# 図 - 4 1次冷却材ポンプ軸シール部改造工事

## 工事概要

### 軸シール部の変更内容

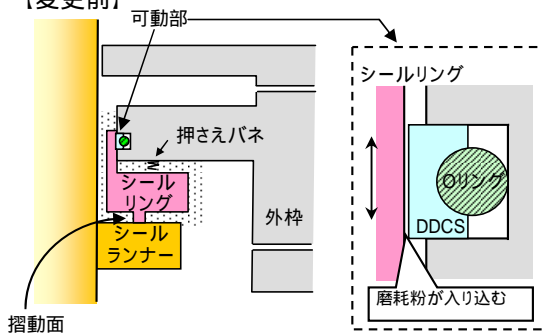
【変更前】

【変更後】

シールランナーとシールリングが接触することにより、水が漏れ出ることを防止  
シールリングの磨耗粉が発生  
水の流れがわずかであるため、磨耗粉が滞留  
シールリングとDDCSの接触面に磨耗粉が入り込む  
シールリングの上下方向の動きが鈍くなる

1次系純水が常時流れることにより、シールの摺動面で発生した磨耗粉をシール部より排出
